de gang van zaken rond het tot stand komen van het Stedebouwkundig plan Kooistraat eo. Kantens is door veel betrokken bewoners als niet bijzonder positief ervaren. De twee belangrijkste probleempunten:

Concept Stedebouwkundig plan:

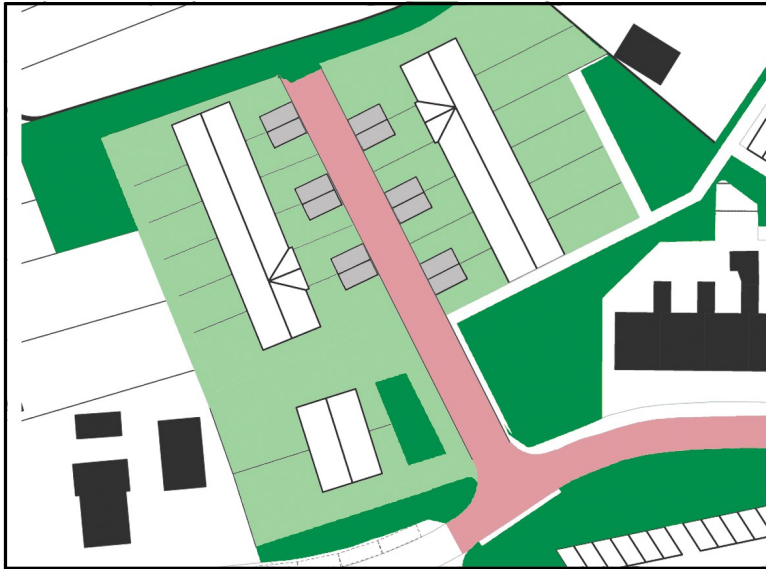
Alle parkeergelegenheid in de huidige voortuinen van nrs. 2-10. In deze opzet is een voetpad tussen parkeerplaats en restant van de voortuinen nodig.

Ook de voortuinen van nrs. 5-13 worden drastisch verkleind voor een tweede voetpad en een paar strookjes openbaar groen.

Nadelen:

- veel meer verharding dan in de huidige opzet;
- verlies van privacy door paden op korte afstand van de gevel;
- omdat de minieme voortuintjes geen praktische bruikbaarheid hebben is te verwachten dat het onderhoud eerder zal verslechteren dan verbeteren;
- lange rij geparkeerde auto's is nadrukkelijk in het straatbeeld aanwezig;
- verspreide kleine stukjes openbaar groen zijn lastig te onderhouden en hebben geen ander praktisch nut dan dat van openbaar hondentoilet;
- slechts 10 parkeerplaatsen voor 12 huizen

Alternatief:

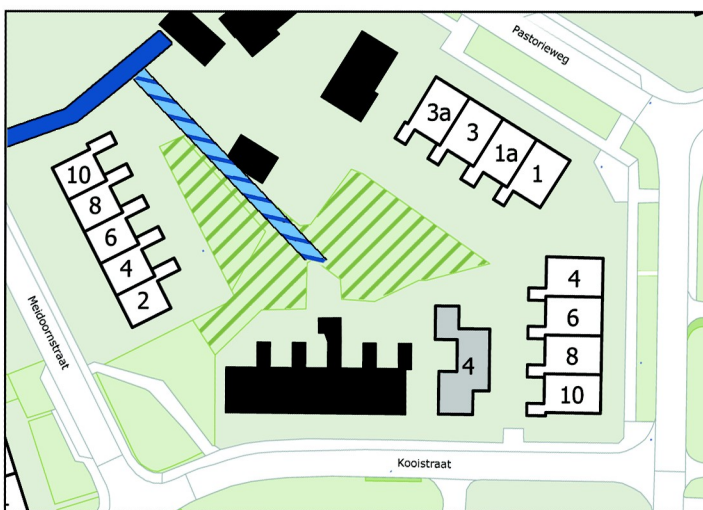
Bestaand trottoir vervalt, rijbaan wordt 1,50 m. opgeschoven tot aan de grens van de huidige voortuinen van nrs. 2-10. De straat wordt woonerf.

Parkeerplaatsen twee aan twee in de voortuinen.

- minder verharding dan in de huidige opzet;
- geen verlies van privacy;
- ieder huis heeft z'n eigen parkeerplaats;
- geen aaneengesloten lange rij geparkeerde auto's
- voortuinen blijven voldoende groot voor diverse manieren van gebruik.
